Till: Nacka Tingsrätt, mmd.nacka.avdelning4@dom.se

Yttrande i mål M 7609-17 – ”Tillstånd till anläggande och drift av dagvattenanläggning i Kyrkviken m.m. i Nacka kommun”

BILAGA 1: Skärmbassäng i Långsjön, Nacka

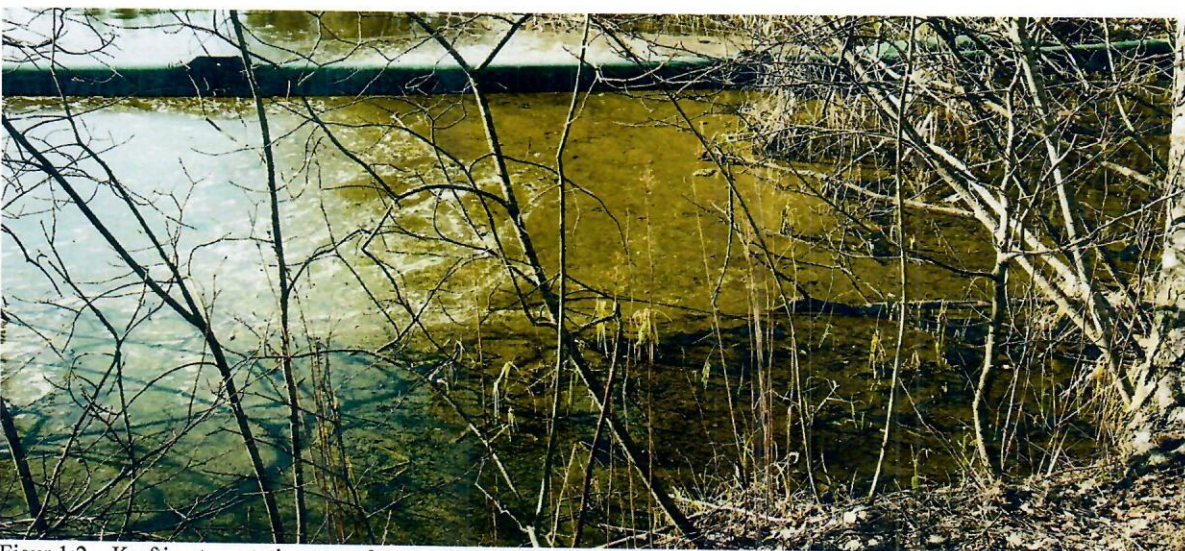
Föreningen har okulärt besiktat de två skärmbassänger som idag är i bruk i Nackas sjöar. Det noteras att båda dessa öppna avloppsanläggningar ligger långt ifrån bebyggelse eller tätort. Anläggningen i Långsjön har under flera års negligerande (bristfällig tömning av sediment / bristfälligt underhåll av skärmdukar) nyligen renoveras – men vilket framgår av bilderna i Bilaga 1 är vattenvegetationen tät och lukten är inte munter. Anläggningen i Ältasjön lider enligt bilder i Bilaga 2 av samma problem och inte heller här är lukten speciellt munter.

Estetiskt utgör skärmbassänger en katastrof. Jämför gärna verklighetens fotografier i Bilaga 1 och Bilaga 2, vilket väsentligt avviker från de förskönande illustrationerna i Nacka Kommuns underlag.

Figur 2:3 – Glapp mellan skärmbassäng och strandlinje, gör att vattnet här rinner ut orenat. På bilden anar man också ett par lagningslappar – nätverket Rädda Järlasjön rapporterar om återkommande problem med trasiga skärmdukar.

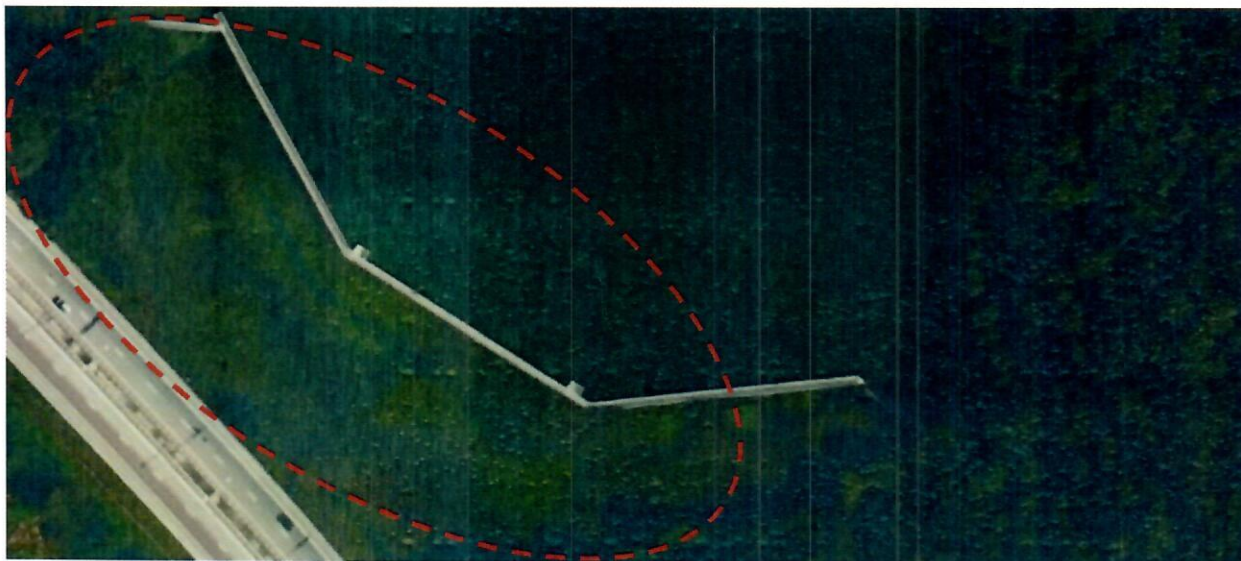
Och detta endast i bästa fall: Erfarenheter från de två Nackasjöar som idag har skärmbassänger, Långsjön och Ältasjön, ger vid lag att orenat vatten regelbundet rinner direkt igenom dukar som med åren går sönder, eller i skarvar mellan dukar och/eller land. Se exempel i figur 2:3 i Bilaga 2.
